**Forum mondial de l'harmonisation
des Règlements concernant les véhicules****183^e session**

Accord de 1958 :**Examen de projets d'amendements à des Règlements ONU existants,
soumis par le Groupe de travail du bruit et des pneumatiques (GRBP)****Proposition de complément 9 à la série 04 d'amendements
au Règlement ONU n° 41 (Bruit émis par les motocycles)****Communication du Groupe de travail du bruit et des pneumatiques***

Caractéristiques de la piste d'essai (dimensions en mètres)

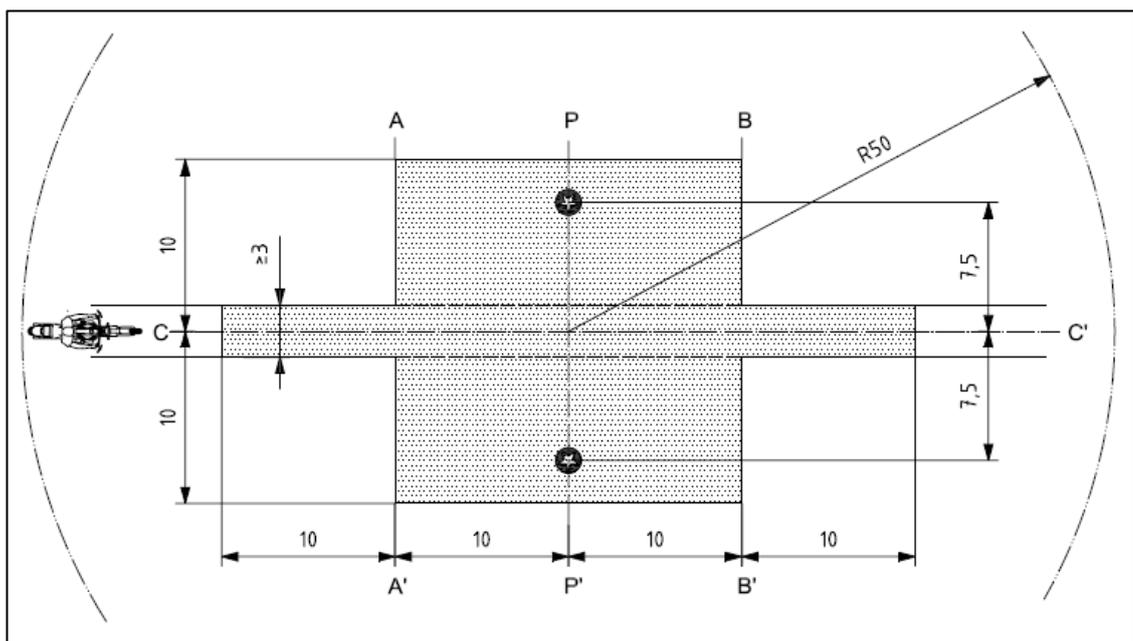
Figure 1, lire :

« Figure 1
